## PARC EOLIEN DES FORTES TERRES

**Mémoire en réponse à l'avis de la Mission Régionale  
d'Autorité Environnementale Hauts de France du  
9 juillet 2024**

**Octobre 2024**

**Avis délibéré de la mission régionale  
d'autorité environnementale  
Hauts-de-France  
sur le projet de création du parc éolien  
des Fortes Terres sur la commune de  
Vaux-Andigny (02)  
Étude d'impact d'octobre 2022**

Localisation de la zone d'implantation et des parcs éoliens dans le secteur (page 68 de l'étude d'impact)

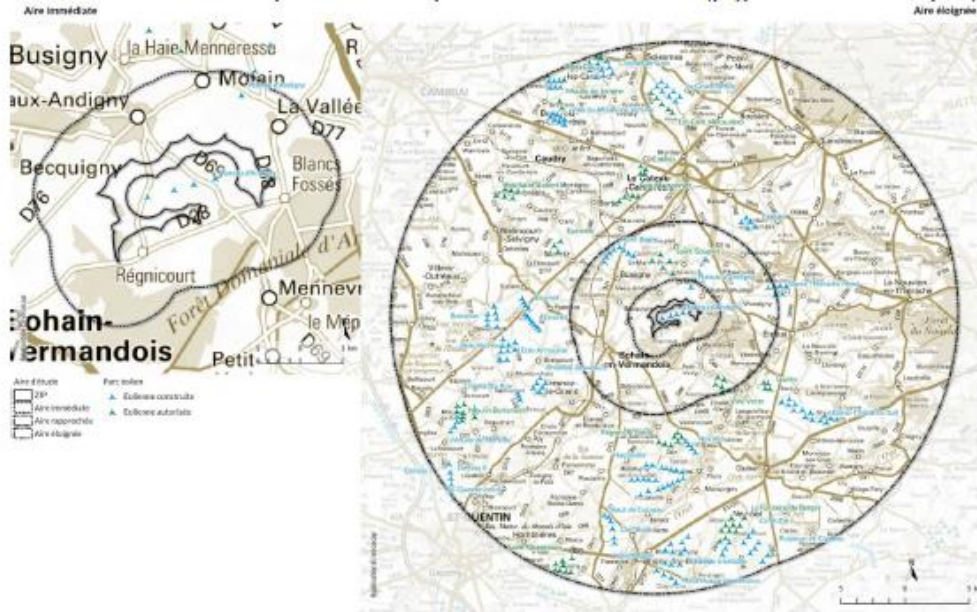
*L'autorité environnementale recommande d'analyser les projets de parc éolien d'Andigny I et II et des Fortes Terres comme un ensemble, i.e. en décrivant les parcs voisins, dont le plan d'arrêt des machines, et en procédant aux analyses en les prenant en compte (représentations sur toutes cartes ...).*

**COMMUNE DE VAUX-ANDIGNY**  
**CARTE DE SITUATION**

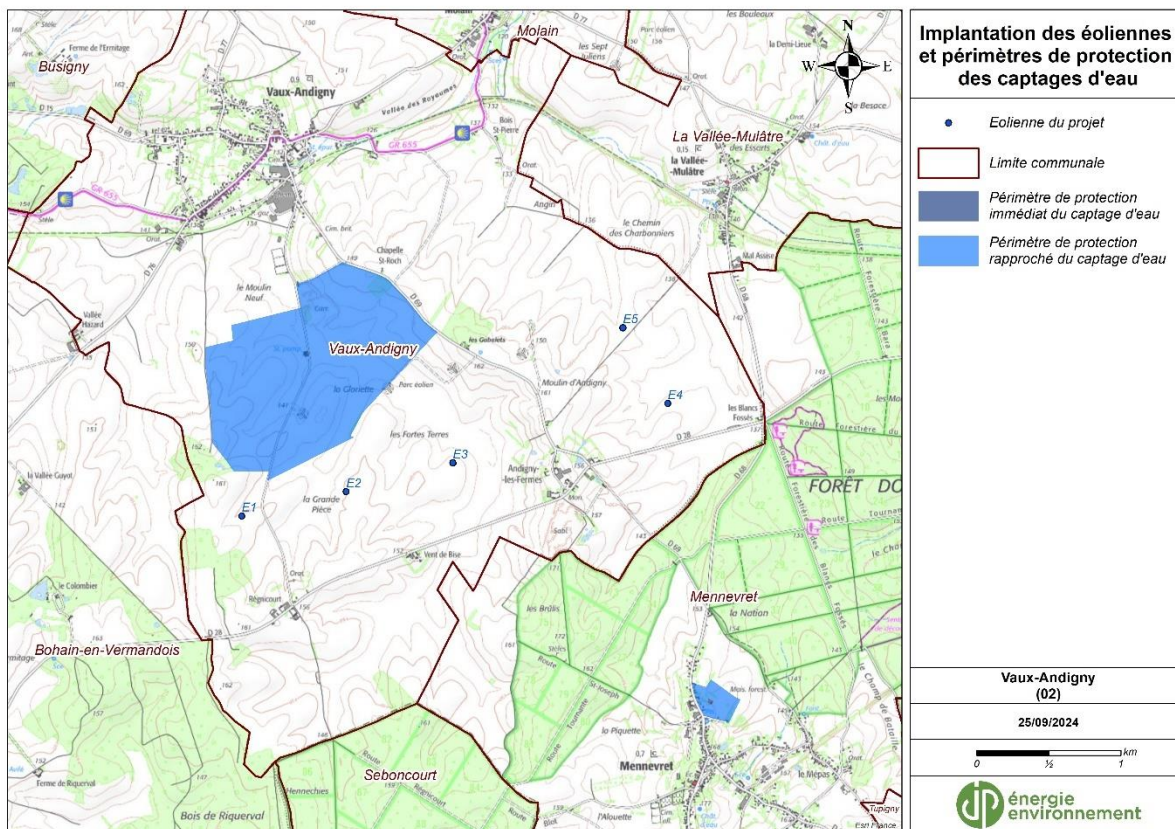
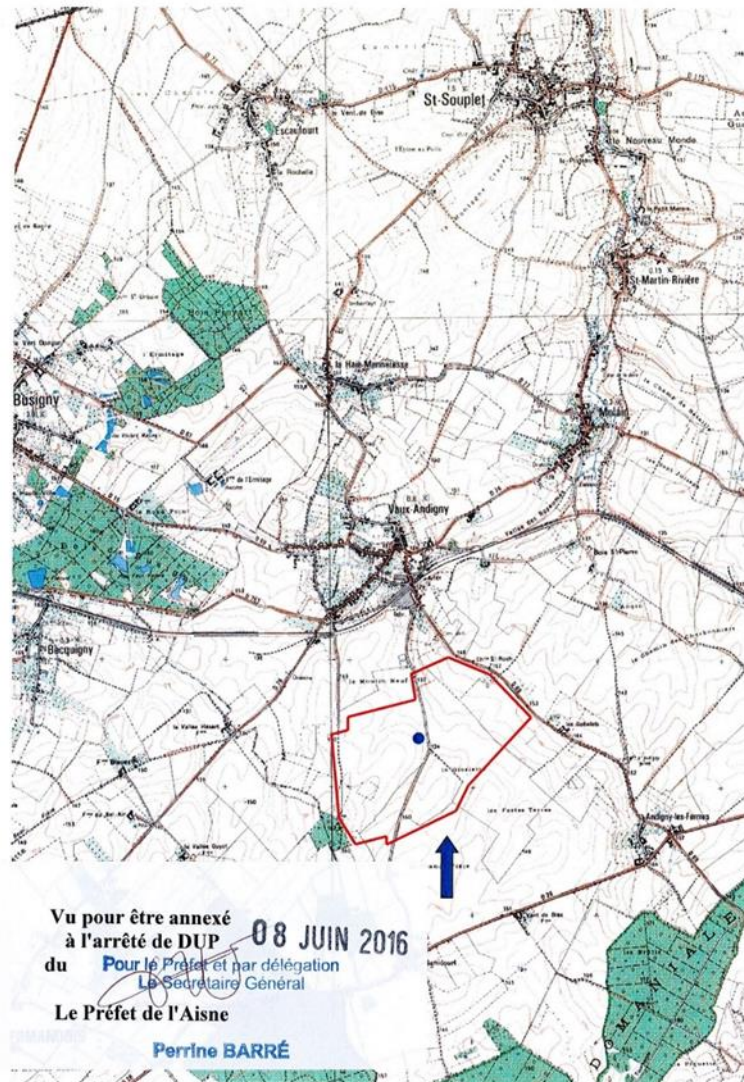
Au regard de la sensibilité du site et des importants travaux de terrassement prévus, l’avis d’un hydrogéologue agréé et une mise à jour de l’étude d’impact s’avèrent nécessaires, tant pour qualifier les enjeux et impacts potentiels que pour définir d’éventuelles mesures qui garantiront une protection sanitaire de l’eau destiné à la consommation humaine.

L’autorité environnementale recommande de compléter le dossier d’un avis d’un hydrogéologue agréé, et si besoin de mesures à mettre en place pour éviter voire réduire tout impact. »

Le point de captage de Vaux-Andigny [Identifiant national : BSS000EFLE] est situé au centre de l’aire immédiate. Le portail cartographique cart’eaux (mise à jour de la consultation 19/09/2024) indique que ce captage bénéficie d’un périmètre de protection rapproché (PPR). Il n’est fait mention d’aucun périmètre de protection éloigné (PPE), ni de projet d’évolution de PPR ou de création de PPE, et ce même en septembre 2024. (voir carte ci-dessous)

La carte ci-dessous exprime la position des éoliennes et les périmètres actuels du captage d’eau :

En effet, l'arrêté en date du 08 juin 2016 relatif à la déclaration publique de travaux de captage et de dérivation des eaux, de détermination de périmètres de protection, d'institution de servitudes et mesures de police sur les terrains compris dans ces périmètres de protection, complétant l'arrêté préfectoral d'autorisation d'utilisation d'eau en vue de la consommation humains en date du 20 décembre 2011 sur la commune de Vaux-Andigny (Référence : PREF/ARS-DD02/DUP/EAU/2016-006), en vigueur, arrête dans son article 9, uniquement deux périmètres de protection : le périmètre de protection immédiat (PPI) et le périmètre de protection rapproché (PPR), sans aucune mention à un périmètre éloigné, et ce, délimités conformément au plan annexé à l'arrêté (voir carte ci-dessous).

Ce point est confirmé par l'avis de l'ARS des Hauts-de-France en date du 29/12/2022 formulé à la DREAL Hauts-de-France UD 02 : "Par saisine du 21 novembre 2022, vous avez sollicité ma contribution à l'élaboration de l'avis de l'Autorité Environnementale sur le projet éolien des Fortes Terres sur la commune de Vaux-Andigny dans l'Aisne. Le site d'implantation des éoliennes est situé en dehors de tout périmètre de protection de captage d'eau destinée à la consommation humaine et ne nécessitera donc pas la nomination d'un hydrogéologue agréé."
